高浜 3, 4 号炉 原子炉施設保安規定変更認可申請
に係る審査会合における指摘事項への回答について
【大山生竹テフラの噴出規模見直しに係る運用変更】

2021年11月10日

➤ 第1回審査会合（2021.9.7）において、下表の指摘を受けたため本日回答する。

➤ SG注水による炉心冷却の解析結果

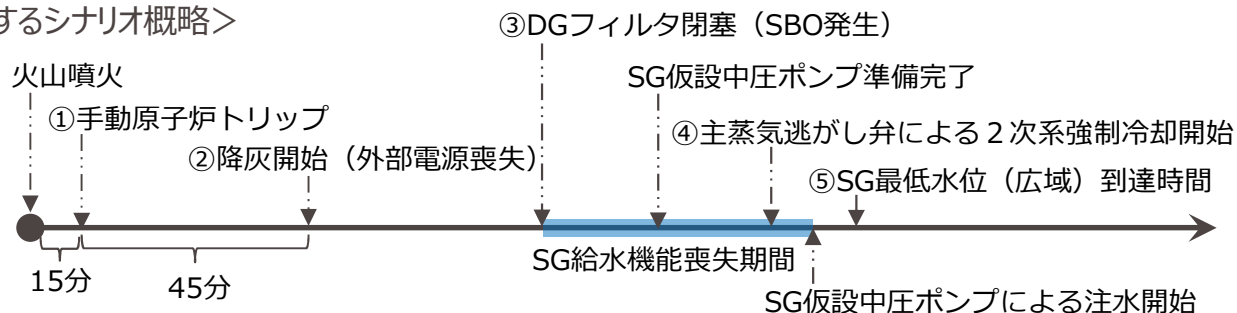
電源車からの給電開始作業に係る要員数、想定時間を変更することの妥当性を示すこと。また、DG改良型フィルタ取替運用の実行性を示すこと。

見直し後の層厚において、想定するシナリオに即した解析を実施した結果、SGへの給水が停止することによりSGの水位が一時的に低下するものの、SG仮設中圧ポンプによる注水の効果により、**SGの水位は、約23%以上に保たれることにより、炉心の著しい損傷に至らないことを確認した。**
